ハツ場ダム建設事業(報告)

平成28年8月12日

国土交通省 関東地方整備局

「ハツ場ダムの建設に関する基本計画」の変更について

(現地地質条件の変更等による増(町道工事における現地精査に伴う構造の変更))・・・(約8億円)

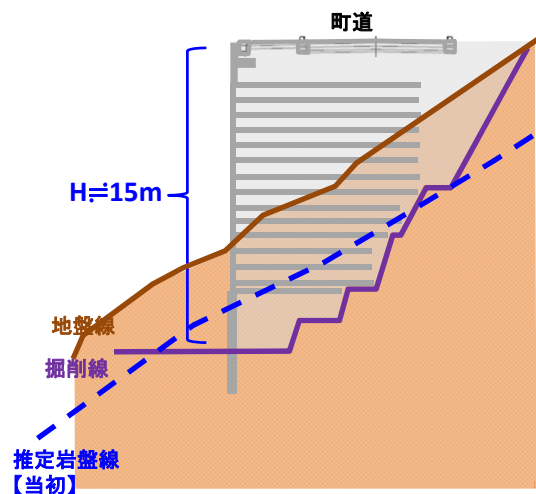
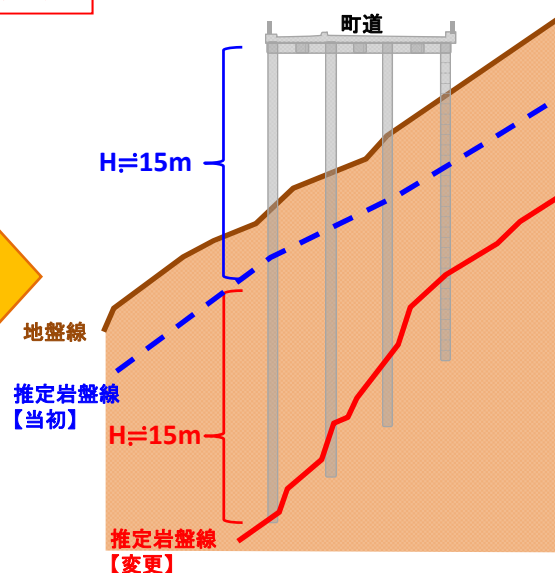
付替町道の一部区間において、ボーリングを実施したところ、推定岩盤線の位置が想定より深かったことから、当初計画していた補強土壁工法から、他工法(鋼製栈道橋)に変更しました。

- 推定岩盤線が当初想定していた深度よりも大幅に深い位置にある
- 補強土壁工法の適用基準(盛土高20m)を超える
- 工法変更により掘削規模が減少するため、仮設時の斜面对策が不要になる

当初 補強土壁工法

変更 鋼製栈道橋

(現地地質条件の変更等による増(管理設備計画の精査による変更))・・・(約10億円)

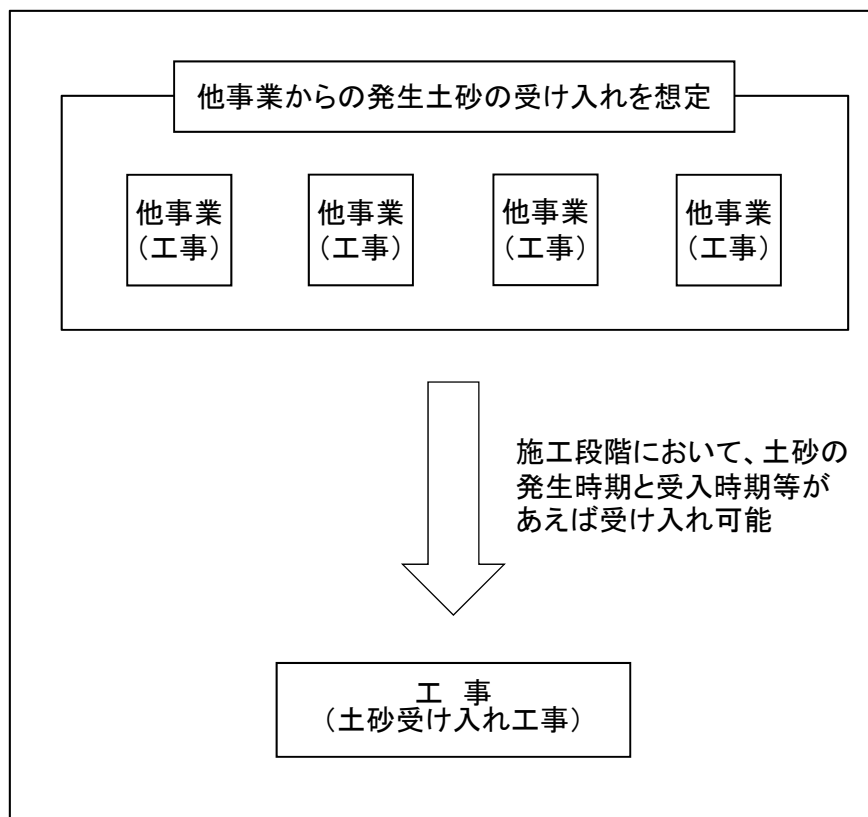
現計画では、他ダムの事例を参考にして必要な施設を見込んでいましたが、その後、東日本大震災後に改定された要領等に基づき具体的な検討を行った結果、非常用発電設備や放流警報設備の追加等が必要となりました。

東日本大震災での停電実績を踏まえ、停電の想定期間が3日から7日間に変更となりました。

現地調査及び吾妻川の既往洪水を踏まえた放流警報区間の検討の結果、下流域の沿川住民や河川内利用者等に不聴区間が生じないように警報局の箇所数が増となりました。

1台 → 2台

14局 → 29局

(現地地質条件の変更等による増(盛土材調達の計画変更))・・・(約41億円)

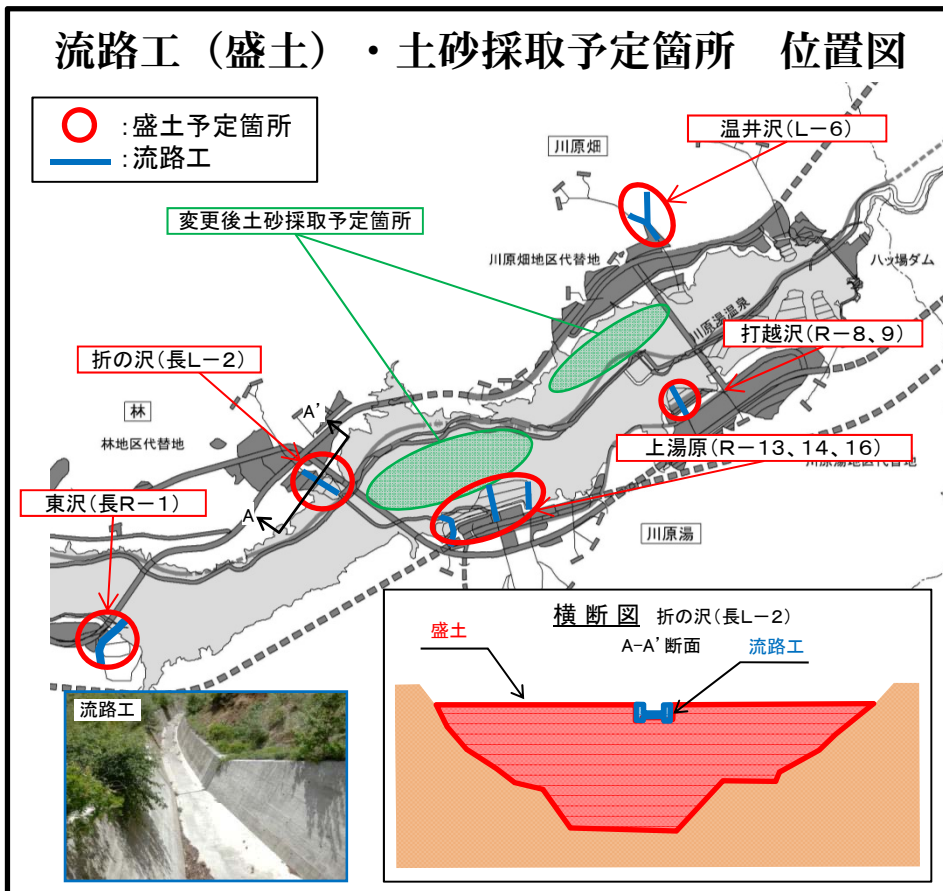
流路工の盛土材は他事業からの受け入れを想定していましたが、土砂の受け入れ段階において、必要な受土量が確保できなかったため、新たに盛土材の確保(採取、運搬)が必要となりました。

(現地地質条件の変更等による増(代替地の基盤整備内容の具体化による変更))・・・(約16億円)

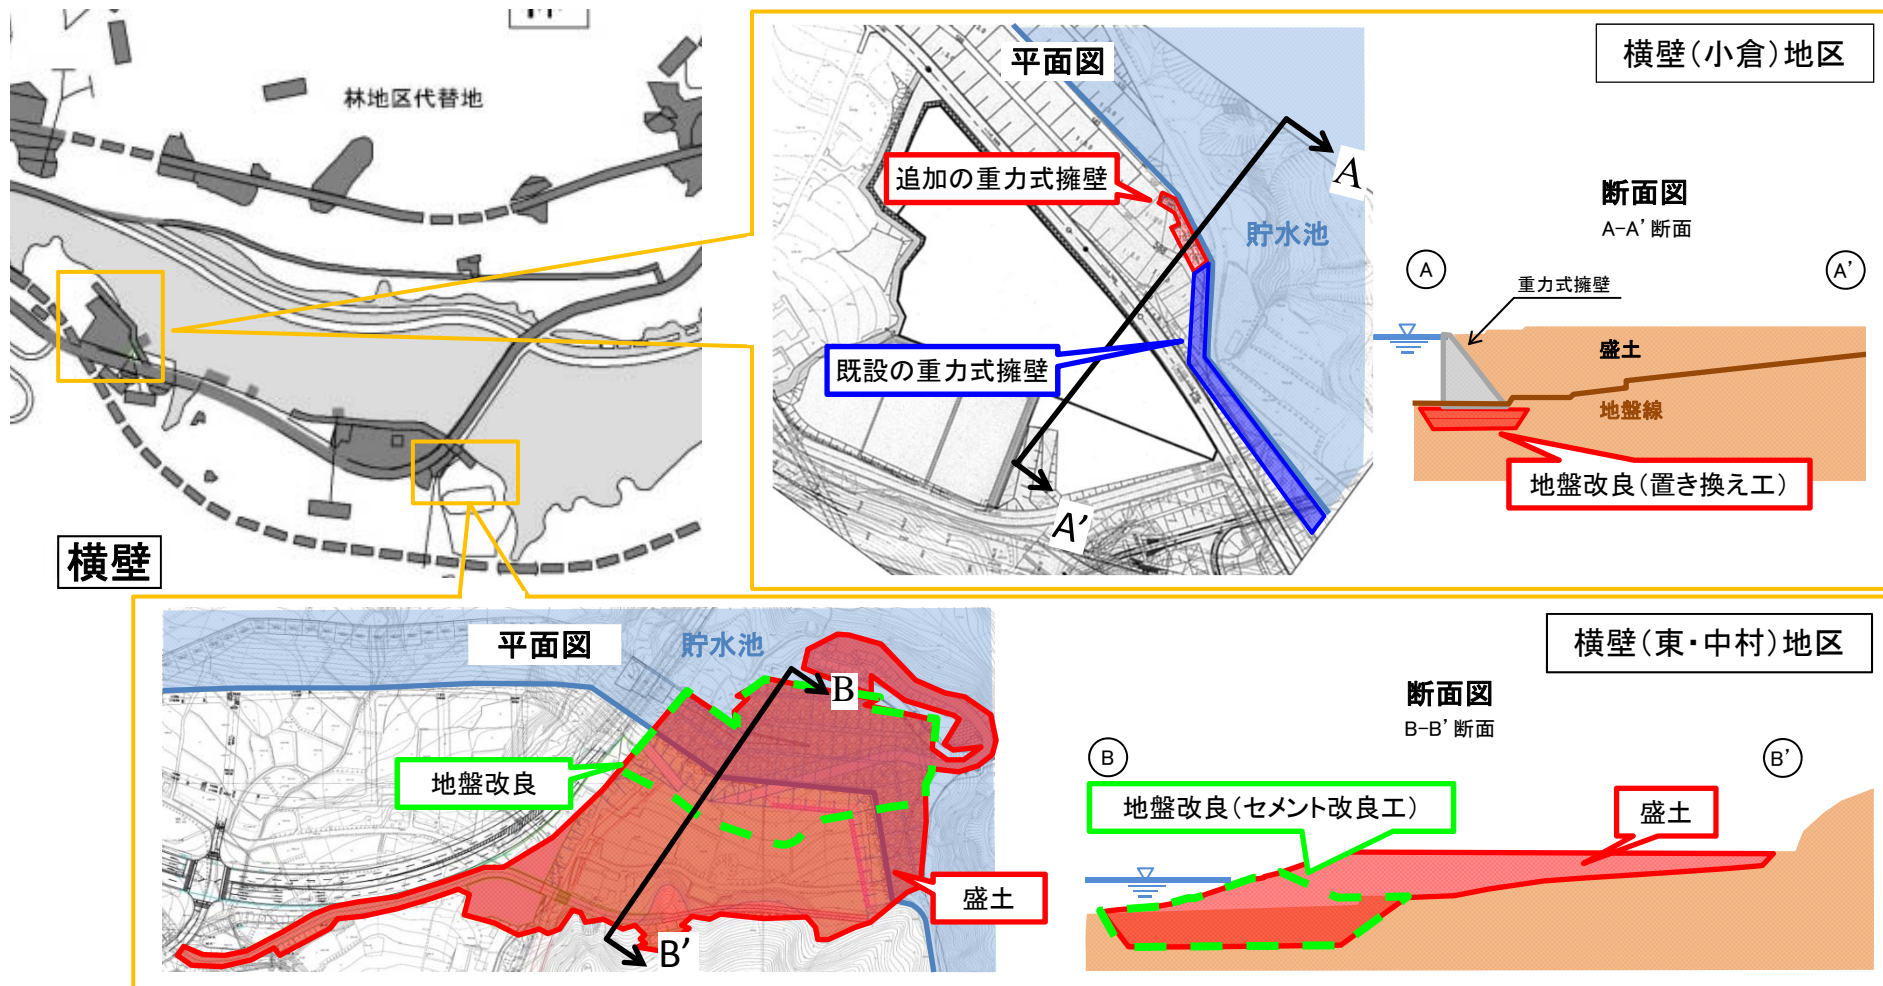
代替地地区の基盤整備内容が具体化したことにより、重力式擁壁の延長の増加や地質精査による擁壁基礎の地盤改良(置き換え工)、盛土法先部の地盤改良(セメント改良工)が必要となりました。

(用地制約に伴う運搬ルート変更等による増(本体工事における用地交渉に伴う運搬経路の変更))・・・(約12億円)

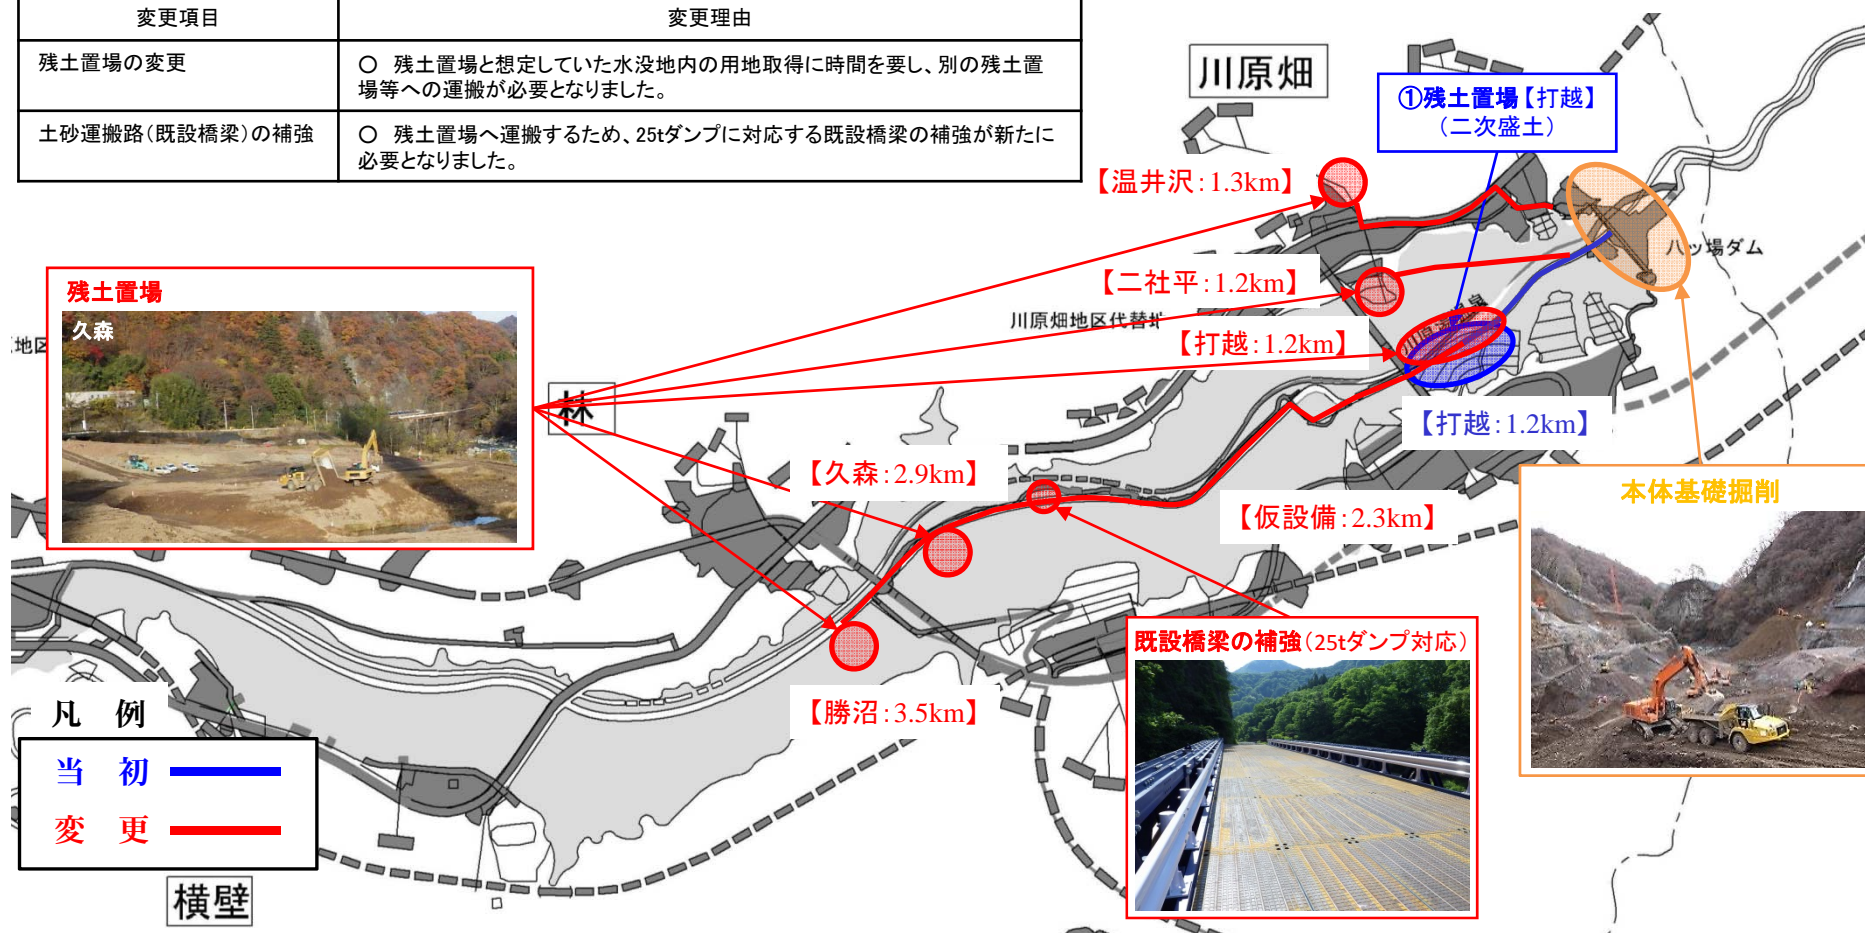
想定していた土砂搬出先の用地取得に時間を要したことにより、別の残土置場への運搬及び運搬路整備が必要となりました。

変更項目	変更理由
残土置場の変更	○ 残土置場と想定していた水没地内の用地取得に時間を要し、別の残土置場等への運搬が必要となりました。
土砂運搬路(既設橋梁)の補強	○ 残土置場へ運搬するため、25tダンプに対応する既設橋梁の補強が新たに必要となりました。

1. 1工事の設計・施工等に見直しに係る縮減 (本体工事のための工事用道路の幅員等見直しによる減)・・・(約▲4億円)

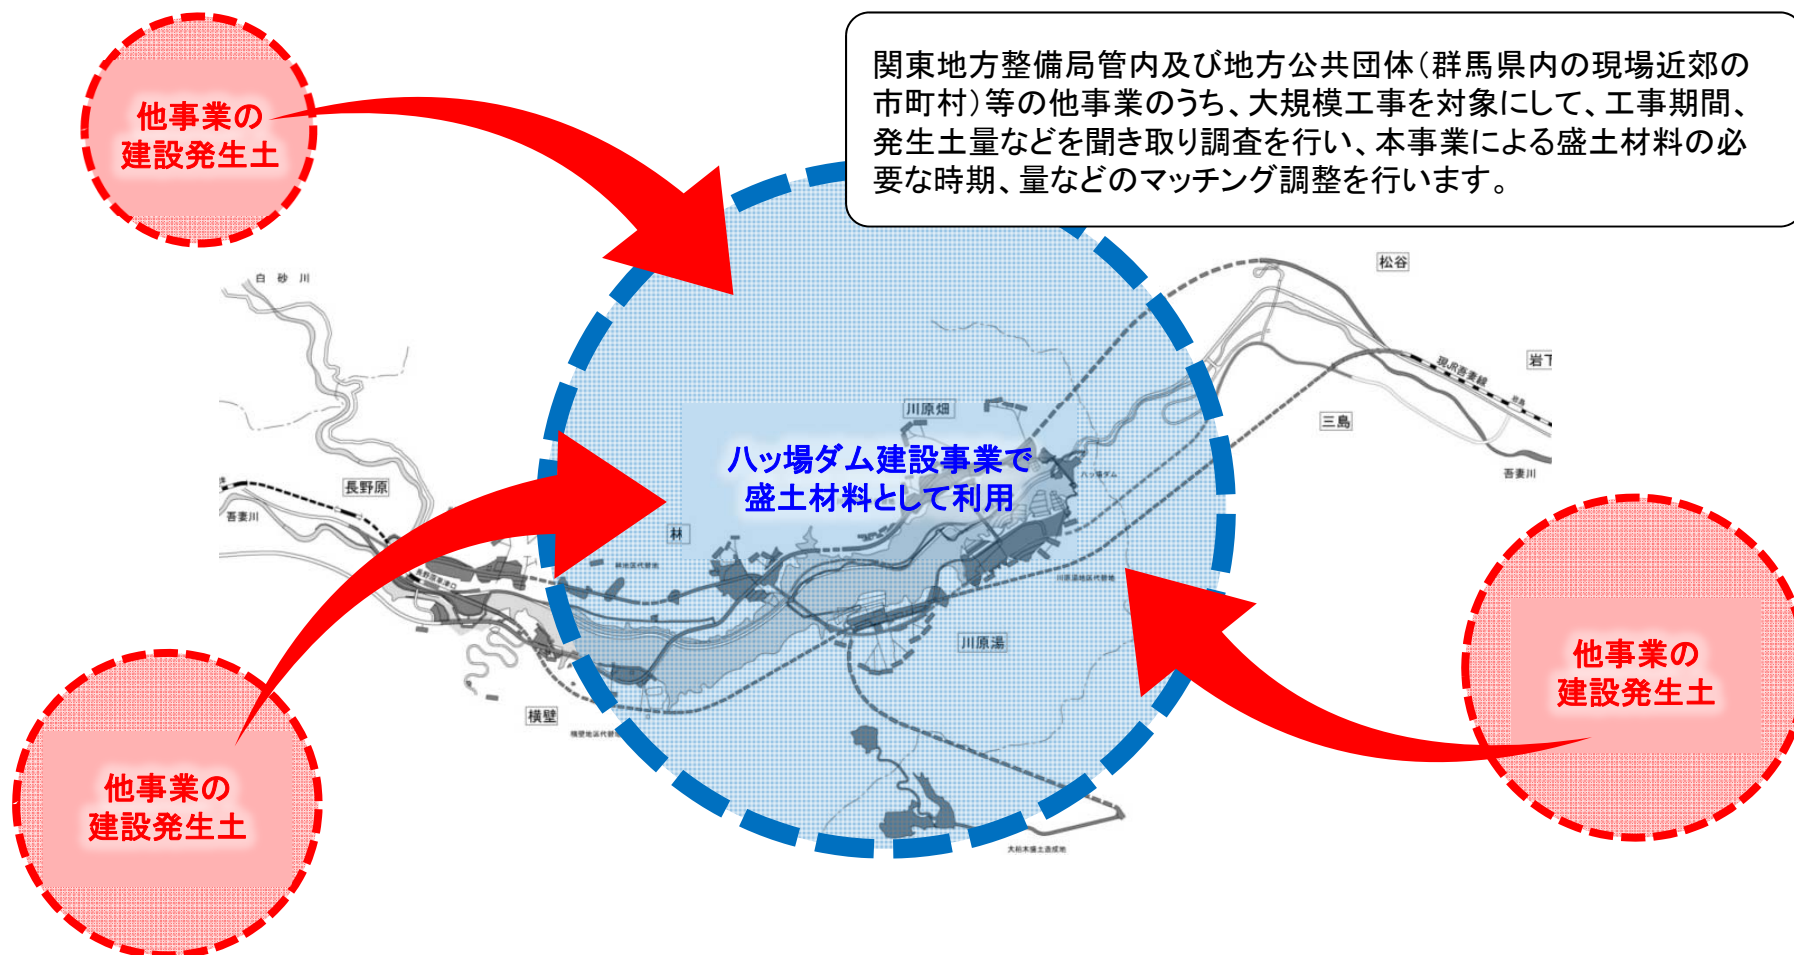
ダム本体の掘削残土や地すべり対策などの工事用道路において、大型ダンプ(25t及び40t)の対面通行ができる道路拡幅を計画していましたが、施工計画を照査(実車と空車の通行区分け等)し、①橋梁補強箇所の削減、②対面通行から交互通行へ見直し、③仮設橋梁の構造変更を実施することにより、コスト縮減を図ることとしました。

(貯水池内伐採を選択伐採とし、伐採範囲を縮小したことによる減)・・・(約▲12億円)

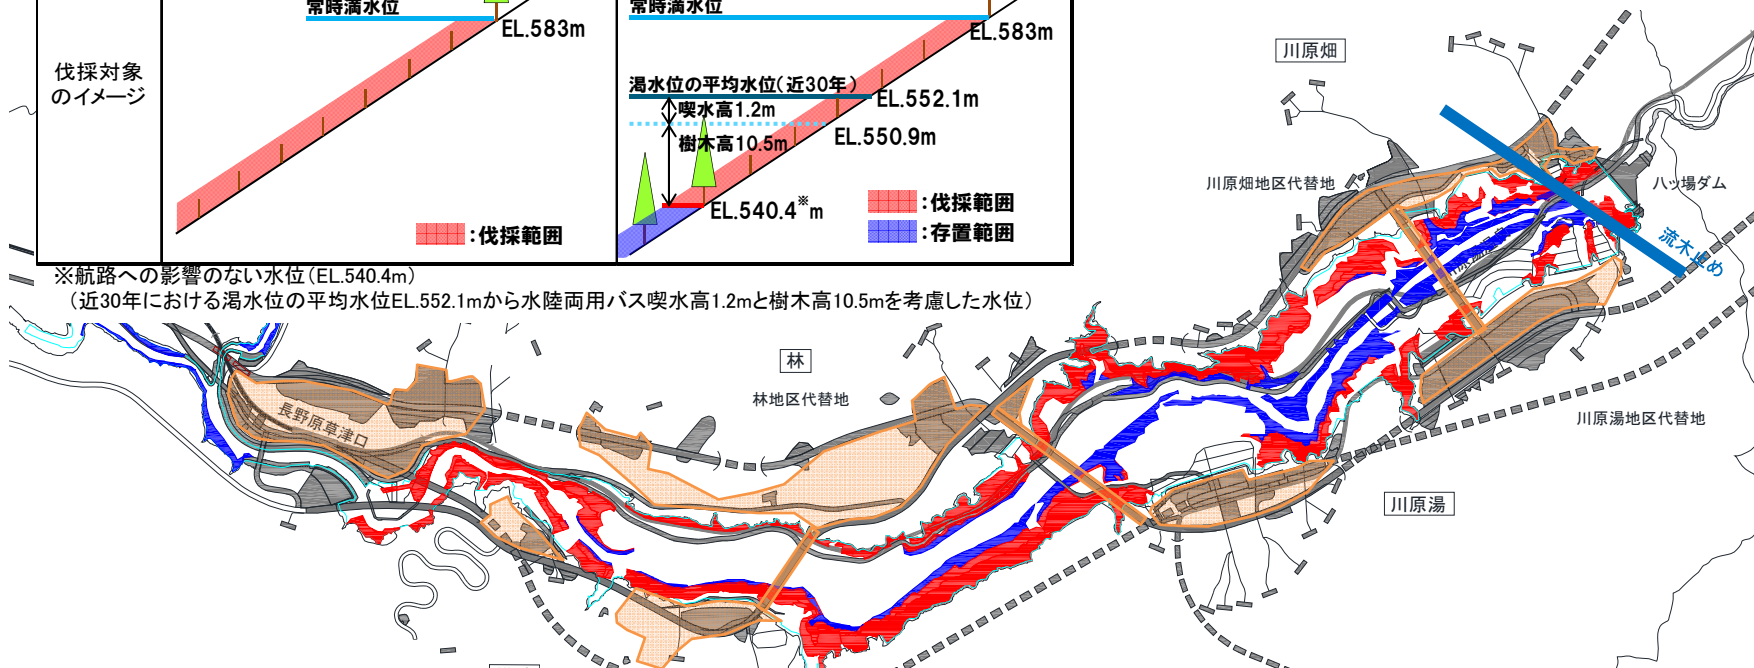
貯水池内の樹木伐採範囲について、上流部では視点場からの不可視範囲を対象として樹木を存置することとし、それ以外は航路への影響のない水位以下の樹木は存置することとし、コスト縮減を図ることとしました。

※航路への影響のない水位 (EL.540.4m)
(近30年における濁水位の平均水位EL.552.1mから水陸両用バス喫水高1.2mと樹木高10.5mを考慮した水位)

(水没区間の旧鉄道施設のバラスト撤去費用の取り止めによる減)・・・(約▲10億円)

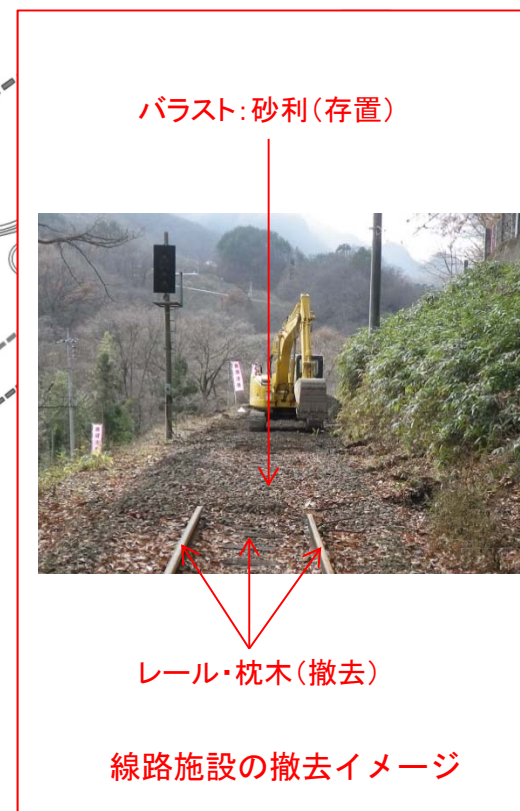
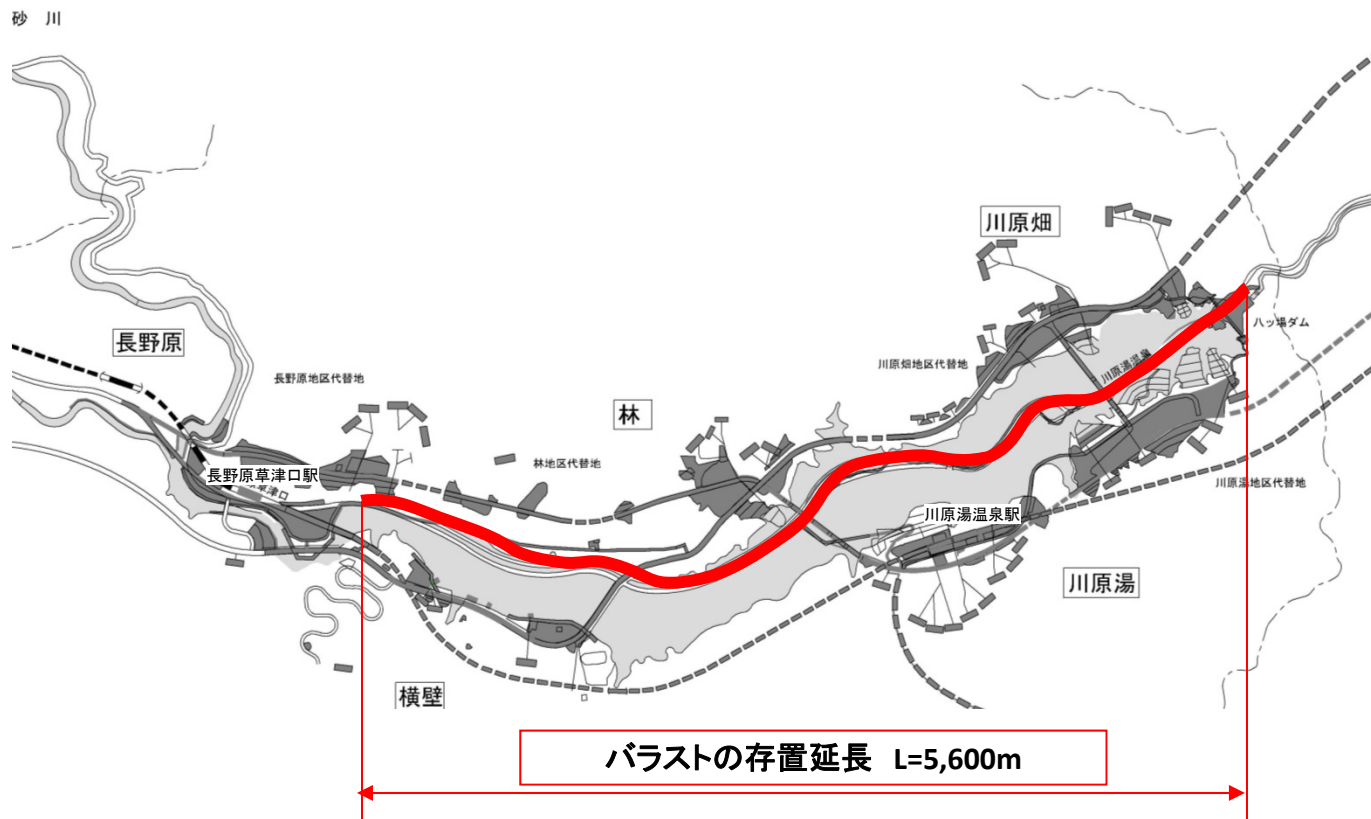
水没区間内の旧鉄道施設は全撤去する計画でしたが、線路施設の取り扱いについて、環境調査結果及び、関係機関等と調整を踏まえ、バラストを存置し、コスト縮減を図ることとしました。

(地質調査等の精度向上に伴う貯水池周辺における地すべり等の対策の減)・・・(約▲47億円)

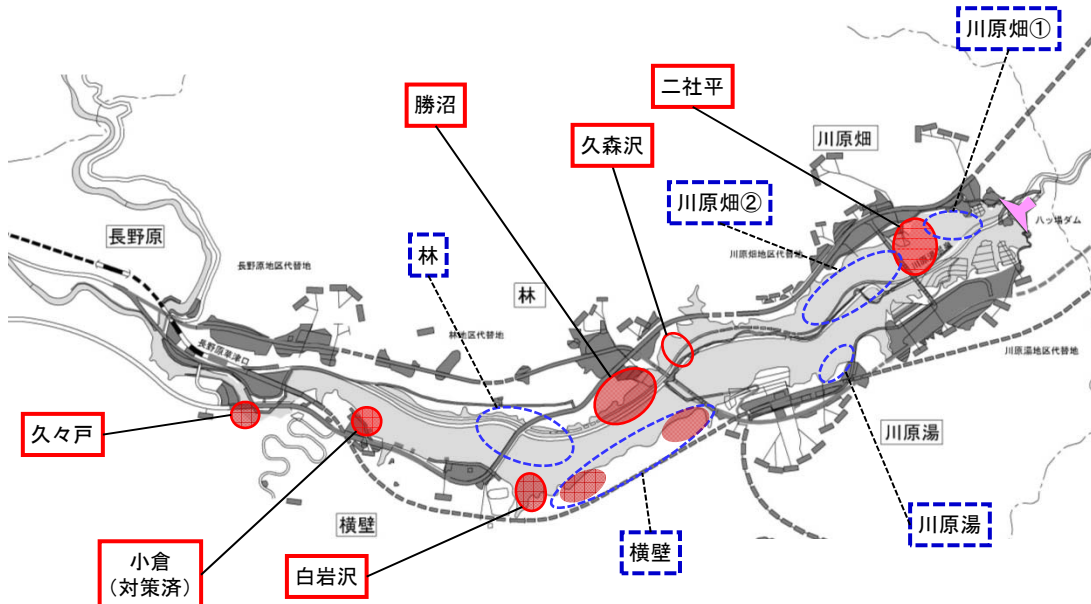
貯水池周辺の地すべり等対策において、平成21年に定められた新たな技術指針※に基づき、ダム検証時では11箇所(うち1箇所対策済)が対策を必要とする可能性のある箇所としていました。その後、平成25年度から専門家の意見を聴きながら地すべり等対策の必要な調査等を進めた結果、対策箇所を6箇所(うち1箇所対策済)に限定しました。

精査結果後の対策必要箇所
6箇所(小倉対策済)
事業費に見込む
